**Medverknadsskjema – høyring og offentleg ettersyn**

<b>Plannamn</b>	Langelandskogen områdereguleringsplan
<b>Arkivnummer</b>	21/6328
<b>Utarbeida av</b>	Plan og analyse v/ Alver kommune
<b>Sist revidert</b>	09.01.2023

Figur 1: Modellutsnitt som viser o\_SGT2, koplinga mellom bustadområdet og Frekhaug senter. Pilene peikar på den bratte skrenta under o\_SKV3 og på den tilsynelatende flate plassen framfor bygget på BOP1.

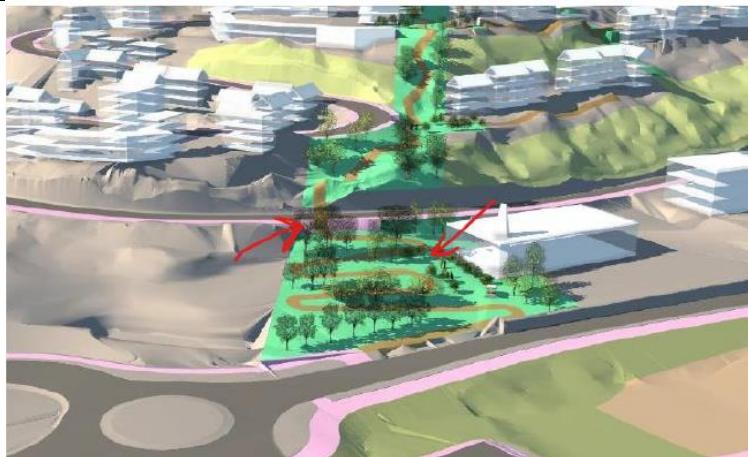
7. Etablering av uu sti gjennom o\_SGT2 krev masseutskifting av myra og vegen må byggast gradvis opp for å nå høgda til veg o\_SKV3.
8. Meiner avsett areal til o\_SGT2 er for lite til at området kan fungere som forplass framføre BOP1. Blir truleg rampeløysingar, der murar og rekkverk dominerer.
9. Løysinga kan vere å sjå o\_SGT2 og BOP1 i samanheng, der ein planlegg areala som eitt samla tiltak.
10. Ser det same for alle turdraga og for allmenningen som ligg oppover åssida. Det er urealistisk å gjennomføre planane, sjølv med trappeløysing.
